伊方発電所3号機
耐震裕度確保に係る取組みについて

平成27年7月
四国電力株式会社

耐震裕度確保に係る評価内容の妥当性について、第三者的な立場からの確認を得ることとし、有識者2名を委員とした検討会を開催した。

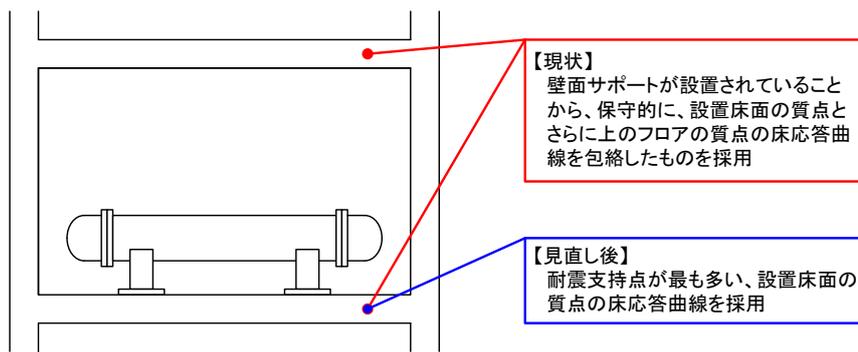
再生熱交換器の実力評価において摩擦係数を0.3として評価していることについて、摩擦係数を小さくした場合の確認が必要との指摘を受けて、摩擦係数の影響ならびに、摩擦効果が期待出来ないとした場合の評価について検討を実施した。

以上より、摩擦効果を考慮しない場合、耐震裕度は 1.76 となる。

図 2-1 応力－ひずみ関係

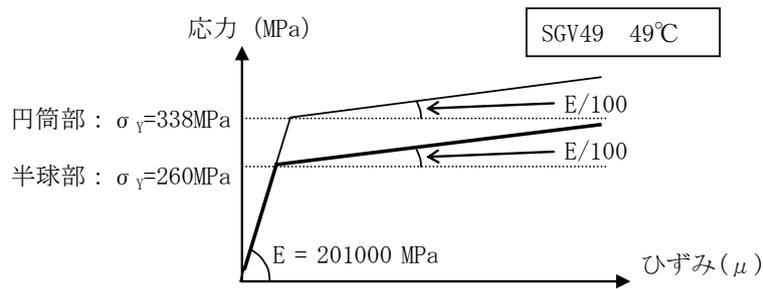
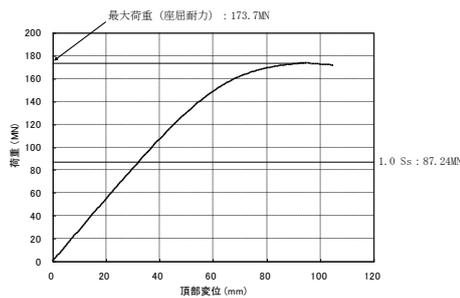
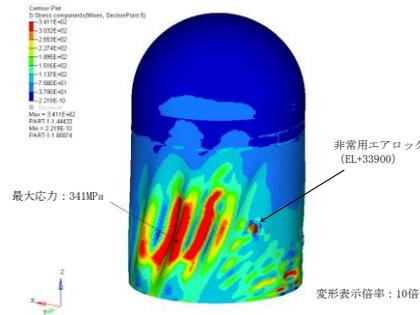
評価に使用する鋼板の材料特性について、ミルシートの平均値を使用することの妥当性について確認すべきとの指摘を受けて、鋼板の材料特性が座屈耐力に与える影響ならびに、実際の材料の使用実績などを踏まえた検討を実施したところ、材料特性については、ミルシート最小値を一律に用いた評価においても座屈耐力の低下は1%程度であり、影響が軽微であることが確認できたこと、および、建設時の記録を基に、ミルシート最小値の鋼板を使用している箇所を特定したところ、座屈モードと重畳する箇所への使用は限定的であることが確認できたこと等から材料特性にミルシート平均値を用いて評価することは妥当であるとの見解を得た。(別添2)

解析に使用する材料特性が座屈耐力に及ぼす影響を確認するため、格納容器円筒部の降伏応力 σ_y についてミルシートの最小値を用いた解析を実施した。なお、材料特性以外の解析条件（解析モデル寸法、初期不整条件、荷重条件等）については変更していない。

解析によって得られた頂部変位－荷重関係を図 3-1 に示す。最大荷重（座屈耐力）は 173.7MN であった。また最大荷重時のコンター図を図 3-2 に示すとともに Ss 地震による荷重レベルと解析で得られた座屈耐力の比較結果を表 3-1 に示す。
